『サンデックス αシリーズ』カタログ改訂について

このたび弊社サンデックス αシリーズカタログ[AD-2015_02(DT)]におきまして、寸法表記に誤りがございました。下記の通りカタログを改訂させていただきます。お手数お掛け致しますが、何卒ご理解を賜りますよう、お願い申し上げます。

(a) 5.5kWモータ装着

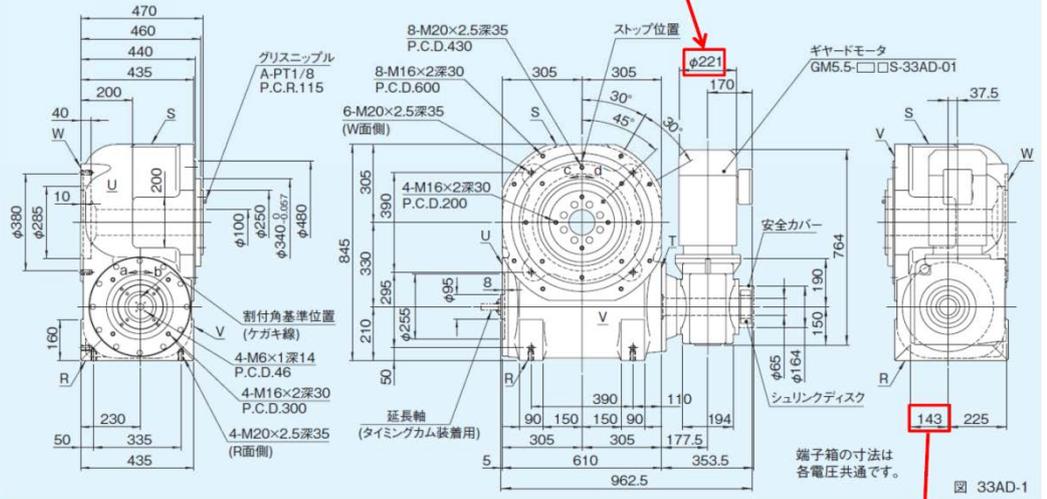
33AD
5.5kW
モータ

33AD 寸法図

(正) 145 / (誤) 143

(b) 7.5kWモータ装着

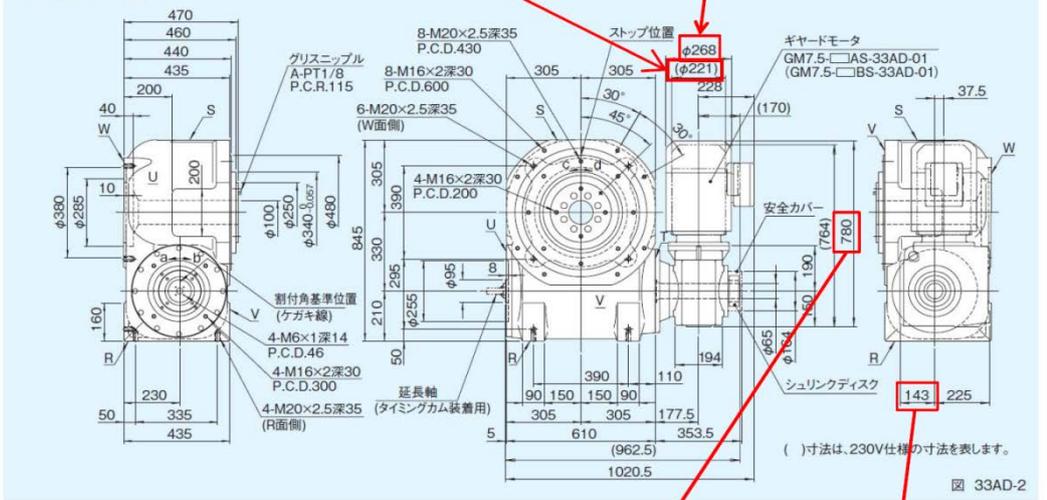
33AD
7.5kW
モータ

33AD 寸法図

(正) 781 / (誤) 780

(正) 145 / (誤) 143
